Dodatek č. 1 ke Smlouvě o dílo ze dne 9. 8. 2024

Realizace smlouvy o dílo je spolufinancována z Integrovaného regionálního operačního programu 2021-2027 (IROP2). Předmět veřejné zakázky je součástí projektu s názvem „Zrcadlo dávných časů“, reg. číslo: CZ.06.04.04/00/22_033/0000400 (dále jen „projekt“).

ZMĚNOVÝ LIST

Projekt	Zrcadlo dávných časů, CZ.06.04.04/00/22_033/0000400		
Stavba:	Vyhotovení stálé expozice Muzea války 1866 II.		
Objekt:	Muzeum Války 1866, Chlum čp. 66, 503 12, Všešary		
Předkládá:	Capacity Expo, s.r.o.	Datum:	22.09.2015
Odesláno / předáno:	Přílohy / počet listů		
poštou	1) Položkový rozpočet změny	1	listů
e-mailem	2) Projektové podklady	3	listů, výkresů
osobně X	3) Fotodokumentace	1	listů

STAVBA - SDK, povrchy, stavební prvky

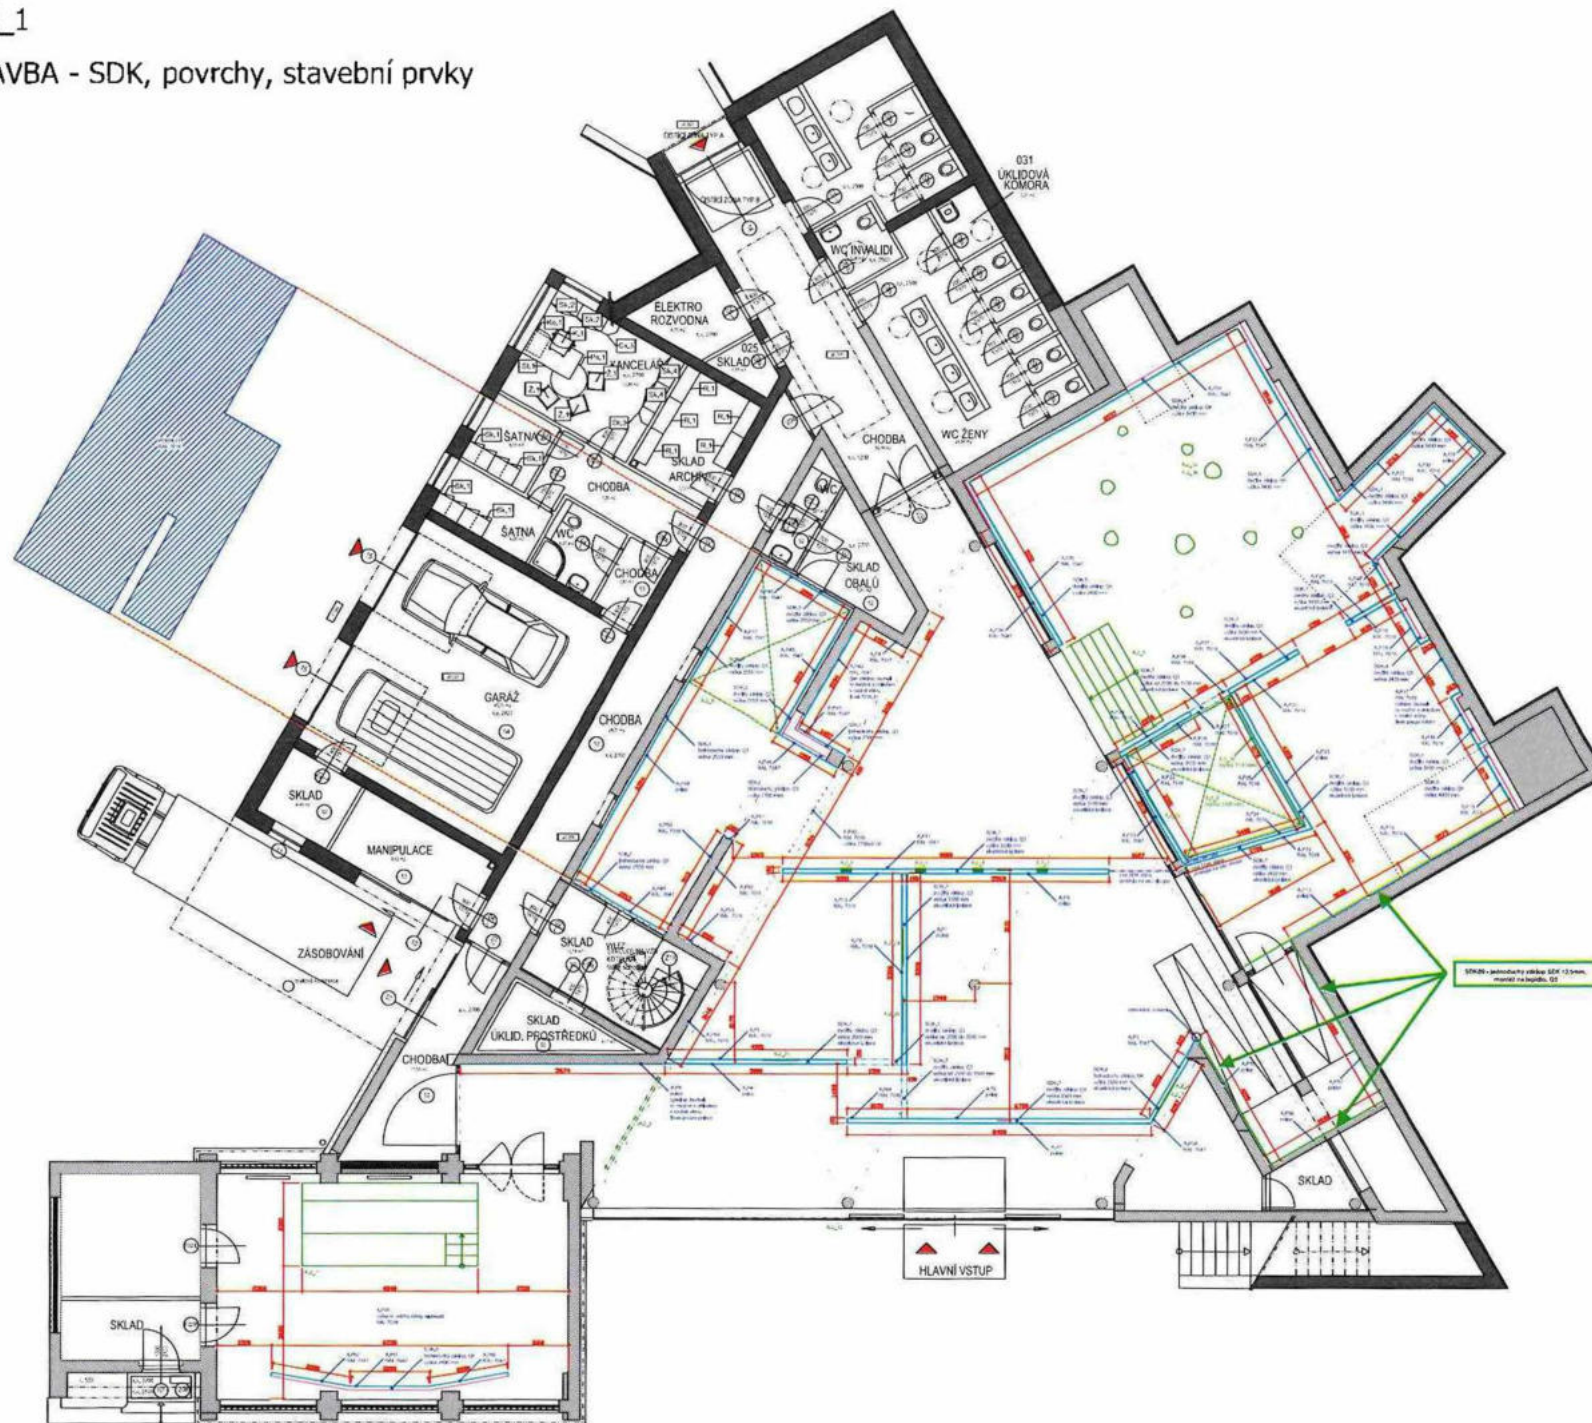
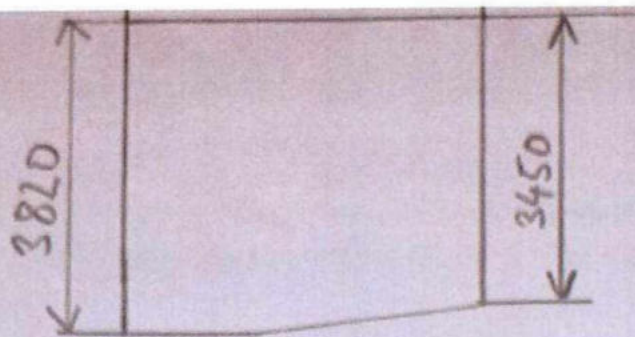
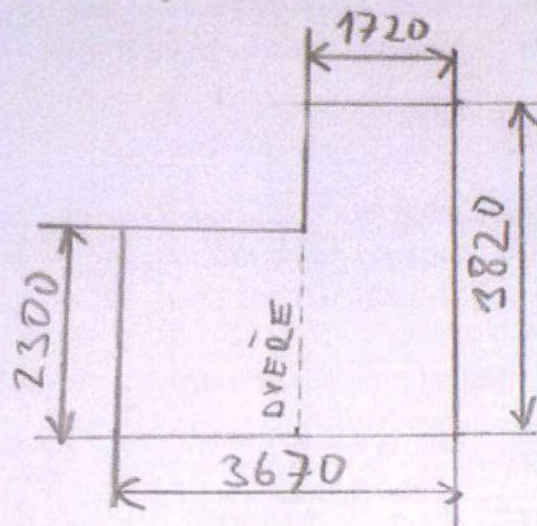
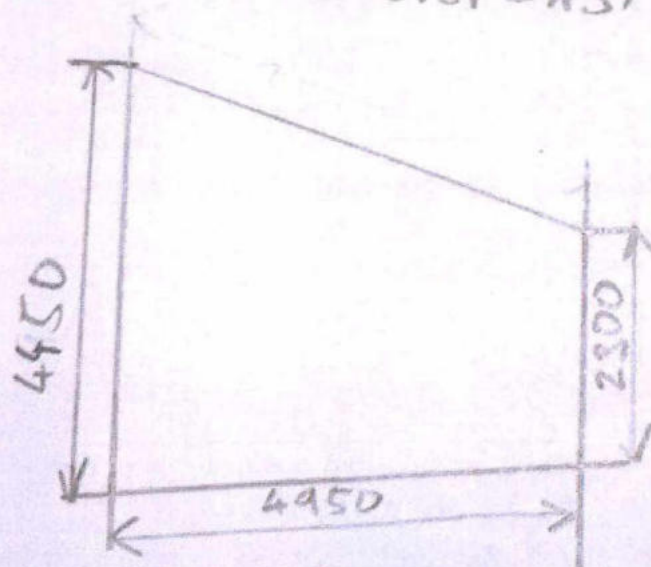
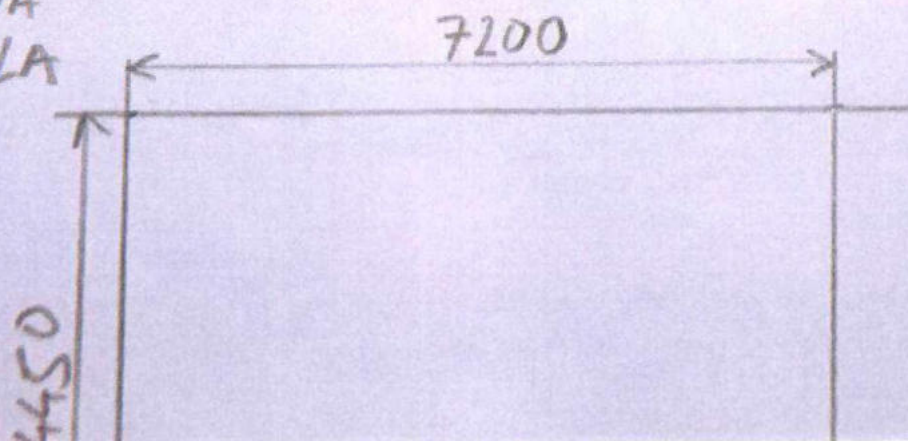
1.1 Popis původního řešení:

Projektová dokumentace nepředpokládala žádnou úpravu stěn a lepení tapet přímo na malbu omítky s hrubou frakcí.

Nové řešení spočívá v instalaci SDK desek na stávající stěny a jejich povrchovou úpravu v kvalitě odpovídající příčkám typu SDK1 dle stávající PD, pouze kotvení bude provedeno lepením do lepidla místo šroubování do SDK profilů. V příložených podkladech popsáno nově jako SDK9. Zábradlí v prostoru rampy je kotveno napevno do zdi bez možnosti demontáže. Kotvící body zábradlí budou nyní integrovány v ploše instalace SDK desek.

Po provedení testovacího vzorku tapety na stávající povrchy stěn (omítka s hrubou frakcí) bylo konstatováno, že hrubý povrch neumožňuje dobré přilnutí materiálu tapety po její aplikaci a má tak vliv na trvanlivost řešení dle PD. Zároveň dochází k propášení hrubého povrchu frakce do grafiky na tapetě. Proto bylo nutné navrhnout úpravu stěn, která zajistí požadované vlastnosti pro nalepení tapety.

C.1_1 OSVĚTLENÍ - změny

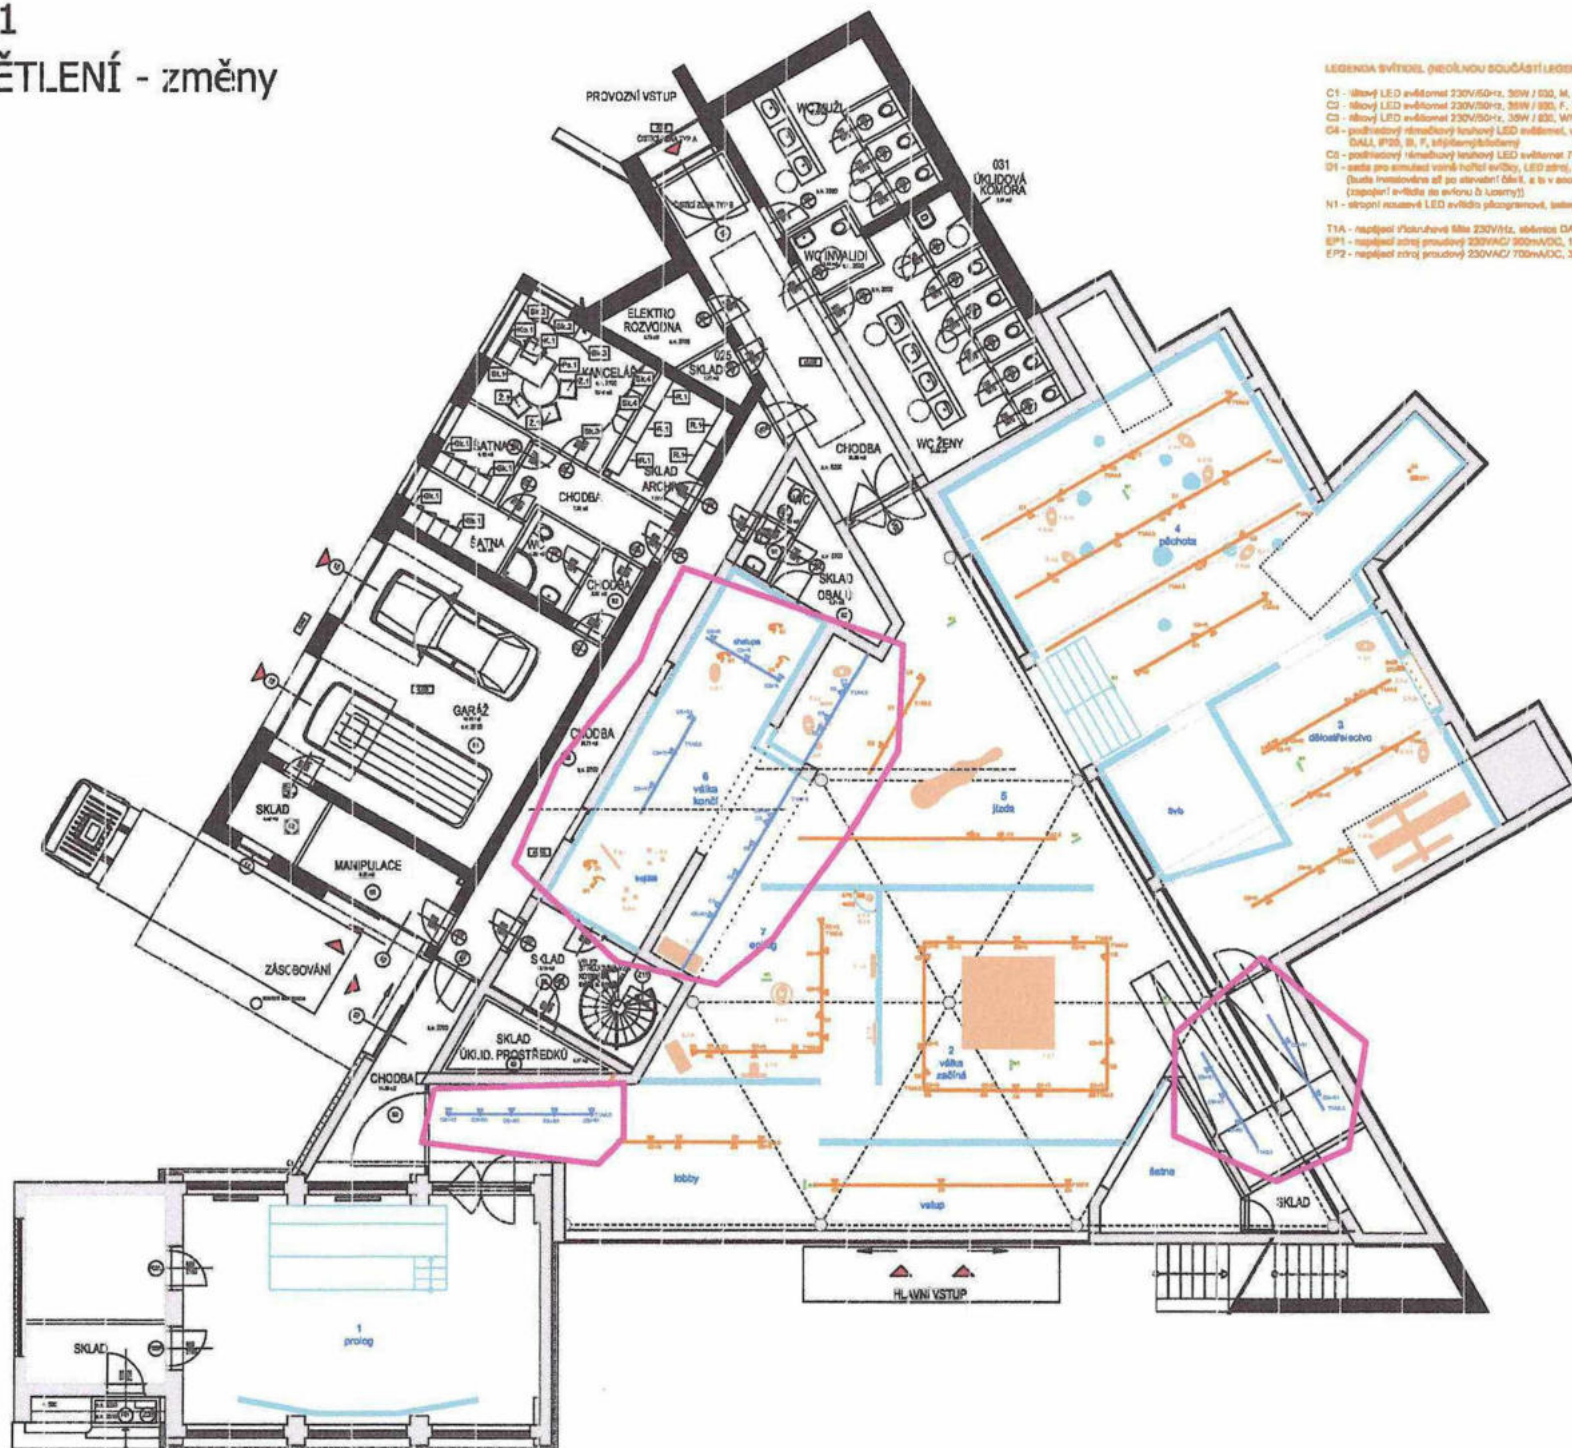
Ve snížených nikách prostorů 5 a 7 a v ploše stropu prostoru 6 byla plánována podhledová zápusťná svítidla. Ve vitrině A.5_14 byla zápusťná svítidla v rozích. V místnosti 1 Prolog byla bez náhrady demontována původní svítidla, která byla součástí původního podhledu.

Ve vitrině A.5_14 budou instalovány 4ks samostatně říditelných reflektorů bodově kotvených do konstrukce vitríny ve vybraném místě. V Prologu bude nainstalováno nových 14ks DALI říditelných svítidel dle přiloženého projektu osvětlení Prolog. V Prologu je dále nutné deinstalovat dvě v původní dokumentaci nezahnutá svítidla na sloupech.

Změna v prostorech 5, 6 a 7 je dána nepřítomností podhledu v částech 5 a 7, nutností sjednocení svítidel s prostorem 6 a změnou optiky zdrojů v prostoru 6 na základě upřesnění informací o konkrétních nasvícovaných objektech (nově budou mít světelné zdroje wallwash). Původní zápusťná svítidla nebylo možné instalovat ve zvolené pozici vitríny A.5_14. V Prologu bylo nutné doplnit svítidla kvůli bezpečnému pohybu návštěvníků a provozu, protože stávající stropní osvětlení bylo bez náhrady zrušeno v rámci deinstalace.

Kvůli nárustu počtu svítidel bylo nutné vyměnit navrženou DALI jednotku modelem, který umožní obsloužit potřebný počet koncových zařízení.

A.5_1 MOBILIÁR

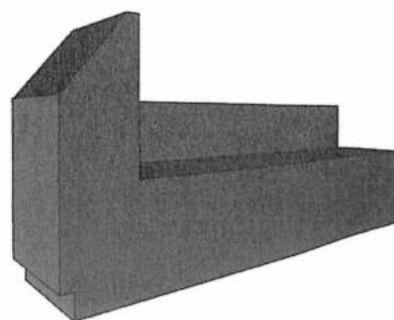
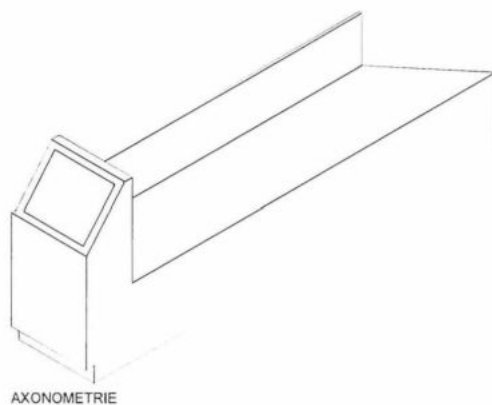
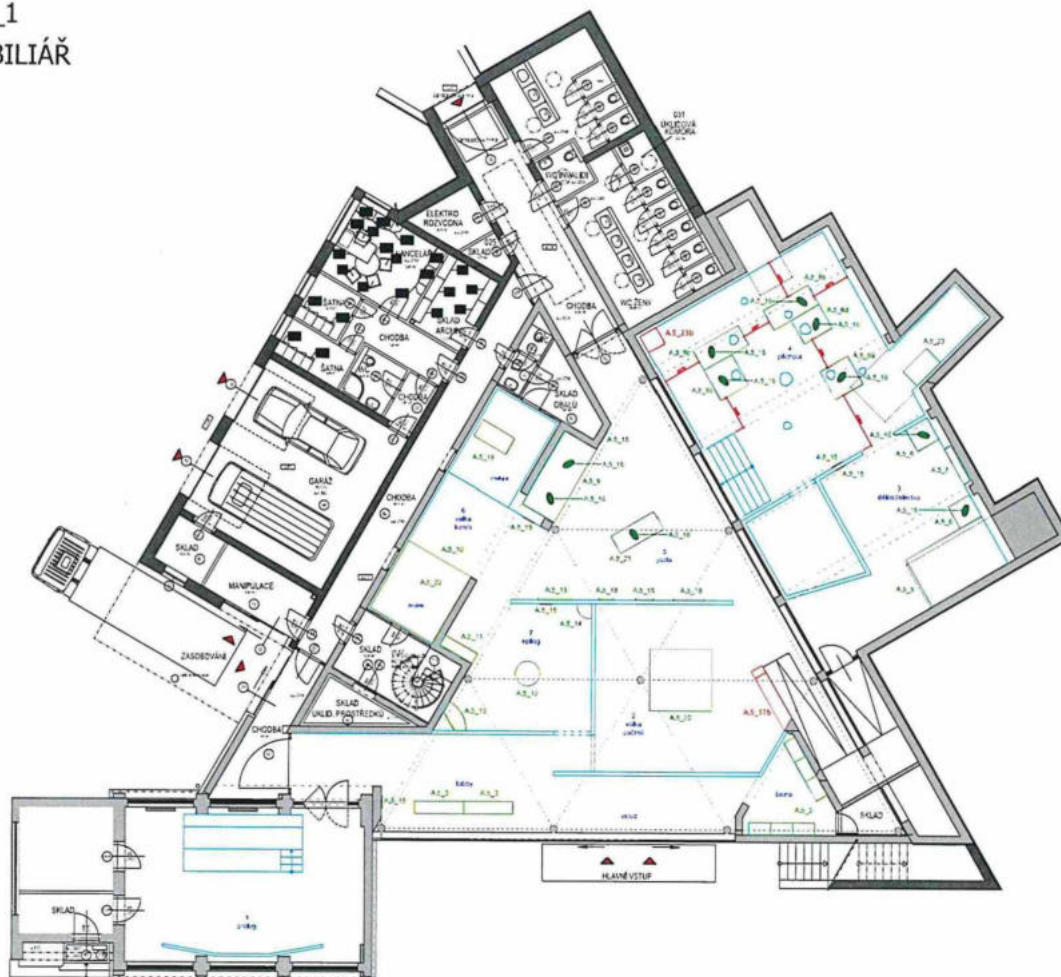
Infopanel bude umístěn na SDK přičce v prostoru 2 a ovládání projekce bude přesunuto do nově navrženého sedacího prvku dle výkresu MVČ. Kovové výrobky budou zrušeny.
